品番	TMG40-1Z	B	品名	壁付サーモ13 (寒) (浴室)	(JIS)	1 / 3
----	----------	---	----	------------------	-------	-------

金具補修品互換性情報	製品の前期型品・後期型品を識別し、それぞれに対応した補修品を選定してください。	2-A1-0015
-------------------	---	-----------

件名	吐水口補修時の注意情報
対象製品	TMG40-1 TMG40-1Z TMHG40-1 TMHG40-1Z TMHG40-1R TMHG40-1RZ TMJ40L2 TMJ40L2Z TMJ40R2 TMJ40R2Z TMHG40B1 TMHG40B1R TMHG40B1RZ TMHG40B1S TMHG40B1SZ TMHG40B3 TMHG40B3Z TMHG40B3R TMHG40B3RZ TMHG40L1 TMHG40L1Z TMHG40L2 TMHG40L2Z TMHG40L3 TMHG40L3Z TMHG40R1 TMHG40R1Z TMHG40R2 TMHG40R2Z TMHG40R3 TMHG40R3Z

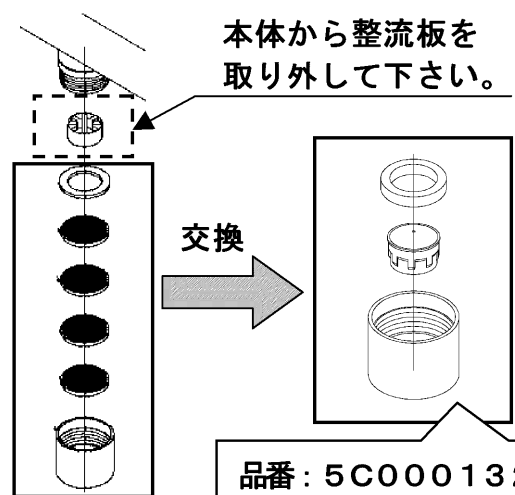
新旧製品識別方法

前期型品	切替時期 2011年6月頃	後期型品

注意 旧型品を補修の際は、整流板の抜き忘れにご注意下さい。
整流板は、水栓本体側に取り付けています。

前期型品	後期型品
 <p>交換</p> <p>品番: 5C000132</p>	<p>5C000132で補修できます。 (そのまま取り付けます)</p>
